VYLEPŠENÉ UPEVNĚNÍ VRTULKY 125 MAX, 125 MAX DD2

2012-09-26

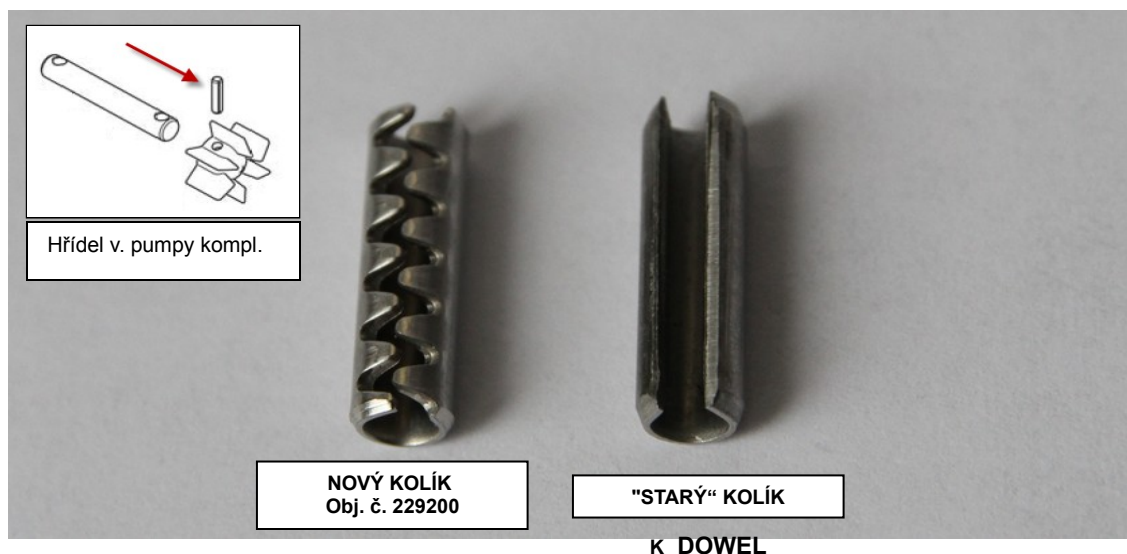
rádi bychom Vás informovali o zavedení nového, vylepšeného kolíku vrtulky hřídele vodní pumpy pro všechny motory 125 MAX a 125 MAX DD2.

Ve srovnání s předchozím modelem zajišťuje nový pružný kolík větší pnutí v kombinaci s vylepšeným designem. Nový design snižuje riziko uvolnění kolíku během chodu motoru.

Zavedení do sériové výroby (motory a kompletní hřídel vodní pumpy) bude průběžné. Jako náhradní díl bude kolík k dispozici okamžitě – obj. č. 229200. Doporučujeme všem, aby hřídel vodní pumpy ve svém motoru vybavili novým pružným kolíkem a předešli tak riziku uvolnění kolíku a následného přehřátí motoru !
